Ideenstudie | Neugestaltung Bahnhofsvorplätze | Heidelberg

Zusammenstellung der Ergebnisse

1008

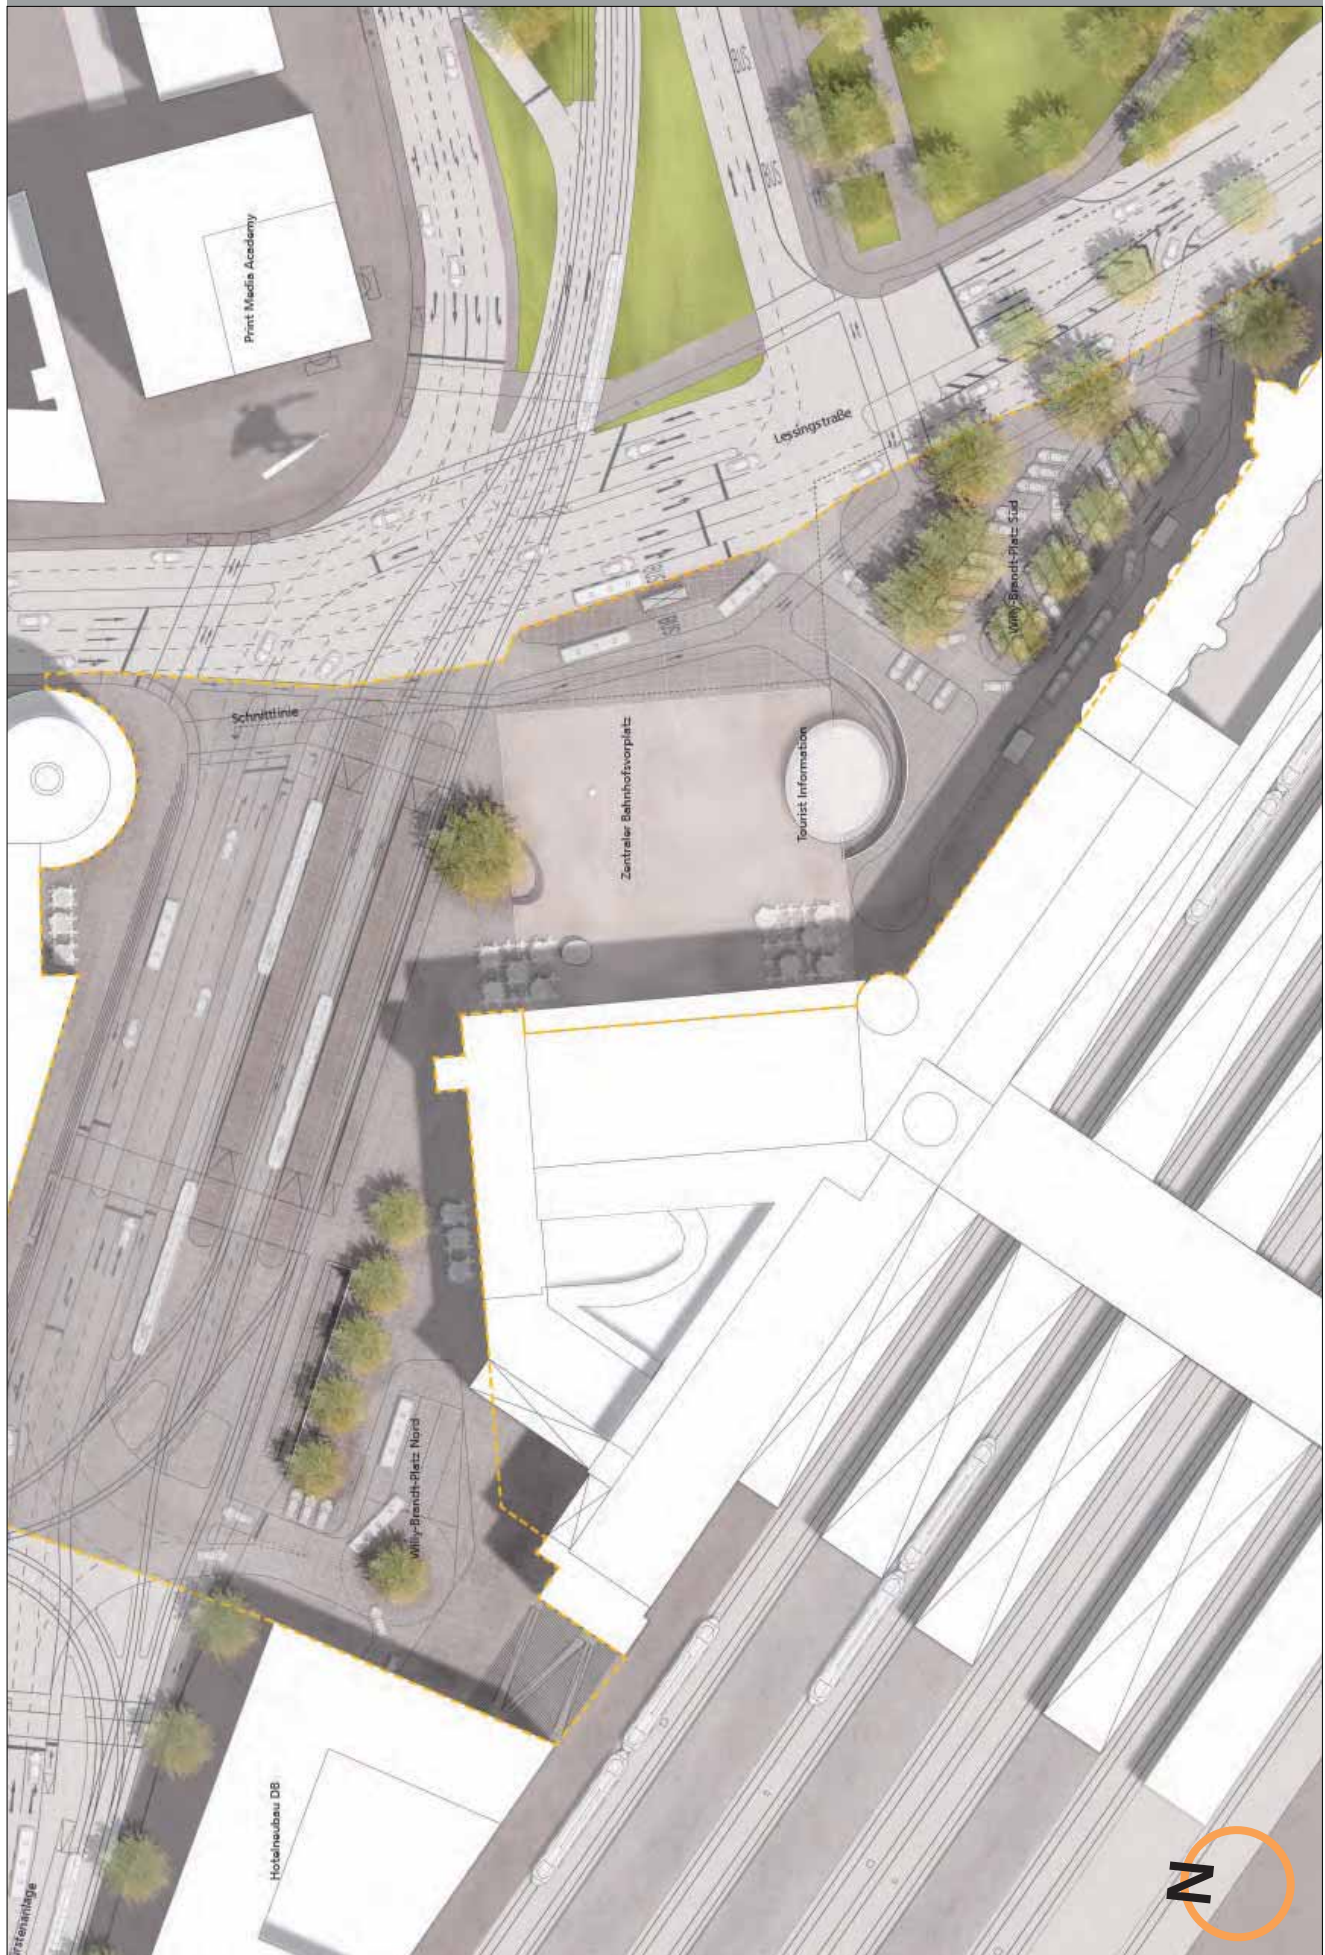
Zentrales Element des Entwurfes ist die Freistellung des denkmalgeschützten Bahnhofsgebäudes und Schaffung eines offenen, freien Platzes der sich auf die zentrale Achse zur Innenstadt ausrichtet. Die Rückgewinnung des zentralen Bahnhofsvorplatzes als Entrée zur Stadt erscheint mit diesem Entwurf städtebaulich gut gelöst. Der Tourist-Info Pavillon wird an der südlichen Platzseite neu positioniert ohne das HBF-Gebäude direkt zu verstellen.

Die gestalterischen Elemente reduzieren sich auf wenige Elemente. Großformatige Betonplatten im Bereich des Vorplatzes, in Kreuzfuge verlegt, erinnern an die Gestaltung der 50er Jahre. Unaufdringliche Wasserspiel-Elemente rechts und links vor dem Bahnhof-Gebäude und gut positionierte Betonsitzelemente schaffen eine Aufenthaltsqualität, die dem Anspruch an den Platz gerecht wird. Gleichzeitig sind die wichtigen Verkehrsbeziehungen klar organisiert. Gastronomische Angebote seitlich neben dem Bfs-Gebäude tragen zu einer sozialen Kontrolle und Belebung des Platzes bei. Die Taxi-Vorfahrt vor dem Hauptgebäude wirkt deplatziert und müsste weiter abgerückt werden.

Aus Sicht des Denkmalschutzes wird der Tourist Pavillon allerdings als zu dicht vor dem Bahnhofsgebäude gesehen und kritisch bewertet. Hier sollte ein größerer Abstand gehalten werden.

Die Gestaltung des Willy-Brandt-Platzes ist klar gegliedert, die Erschließung und Passantenströme erscheinen gut organisiert. Der W-B-Platz Nord wird als funktionale Verkehrsfläche klar angeordnet und bietet variable Lösungen für die weiteren Planungsoptionen in diesem Bereich. Die Lösung zum Fahrradparken wird als stadt-bildverträglich gesehen. Eine zentrale Zufahrtsrampe erfolgt seitlich an den Tourist-Pavillon. Eine weitere Zufahrt erfolgt über die Nordseite am Willy-Brandt-Platz und verbindet zwei TG-Bereiche. Durch eine relativ lange Tunneldurchfahrt wird die Radgarage technisch aufwändig und erscheint wirtschaftlich ungünstig. Auswirkungen auf den Baumbestand ergeben sich durch die Tunnelzufahrt Parkhaus sowie durch die Neuplatzierung des Pavillons. Insgesamt geht der Entwurf jedoch nachhaltig mit dem Baumbestand um und schafft durch zwei neue Baumreihen am W-B-Platz und vor dem Hauptgebäude eine neue und sinnvolle Zonierung der Platzflächen.

Der zu erwartende Aufwand für die Platzoberfläche liegt über dem Budget. Die Kosten im Bereich des Fahrradparkens liegen deutlich über dem Durchschnitt, da hier umfangreiche Rampen und Räume zum Fahrradparken eingeplant wurden.

Insgesamt wird die städtebauliche wie auch freiraumplanerische Qualität des Entwurfs als hochwertig erachtet. Durch die unvorteilhafte Lösung der Fahrradtiefgarage erscheint eine Realisierung allerdings fragwürdig.

1005

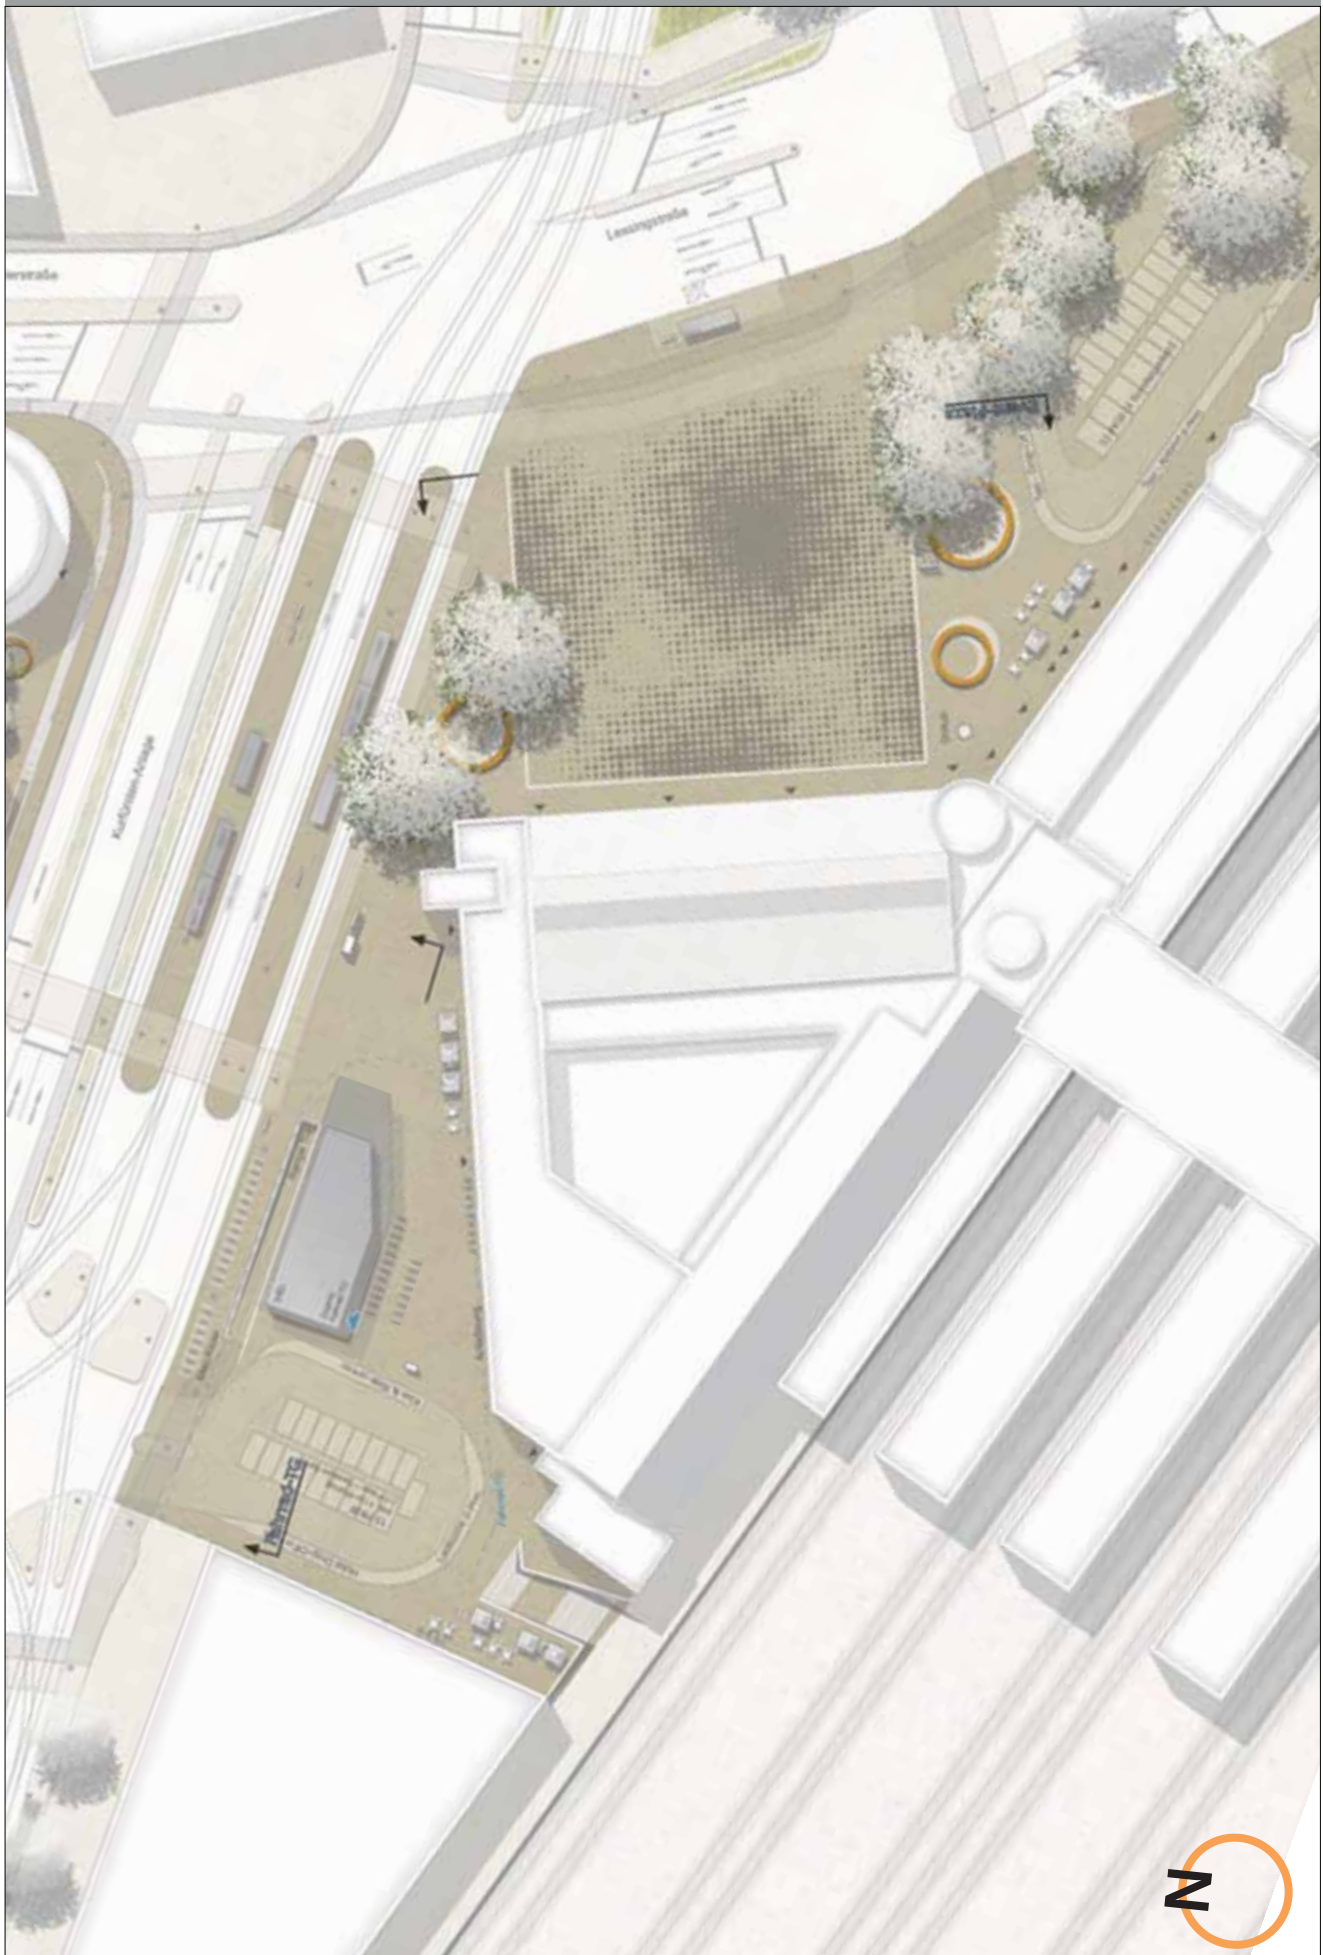
Das Konzept des Entwurfs ist durch eine Entflechtung der Funktionen und die Gliederung in drei Teile mit der funktionalen Bestimmung Willkommens Plaza, Event Plaza und Verkehrsknoten bestimmt; die starke großzügige Geste zur Stadt überzeugt in der Ausbildung, steht dabei

Konfliktreich erscheint die Zufahrt für Räder von Osten und Süden über Platzteile in die Fahrradtiefgarage. Die komplett im Nordbereich angeordnete Anlage berücksichtigt die Nutzerströme von Süden her kommend nicht. Die Anzahl der Stellplätze ist zu gering, das dezentrale Parken ist nicht erfüllt. Die Willkommens Plaza bietet Abgang zu Gleis 1 und Ausblick auf die Bahnstadt, was positiv beurteilt wird. Der Abstand der Touristeninfo zum Bahnhofsgebäude erscheint aus denkmalpflegerischer Sicht zu gering. Hotelvorfahrt und Anliefersituation Empfangsgebäude sind sehr gut gelöst.

Der zentrale Platz überzeugt mit seiner großzügigen Geste. Kontrovers diskutiert wird der dem zentralen Platz zugemessene Eventcharakter; die Materialwahl Granitplatten in unterschiedlichen Formaten und Farbintensitäten erscheint symbolisch aufgeladen und zeitgemäß. Die sparsame Möblierung unterstützt den Eingangsgestus. Das Empfangsgebäude wird gut sichtbar im Bereich Haupthalle und Ostflügel, gelungen ist auch die Integration der Außengastronomiebereiche. Gestalterisch verbunden sind zentraler WBP und WBP Süd, was der Aufenthaltsflächengröße und -qualität dient. Die Arbeit stellt die Ausfahrt in die Lessingstraße in Richtung Norden dar.

Zur Beleuchtung sind wenig Aussagen getroffen. Die Arbeit weist die geringsten Kosten auf. Der Entwurf liegt bei den Oberflächen über dem Budget. Die Kosten im Bereich des Fahrradparkens liegen im Vgl. der Arbeiten günstig, da nur im beschränkten (und damit in nicht ausreichendem) Umfang unterirdische Räume in Anspruch genommen werden.
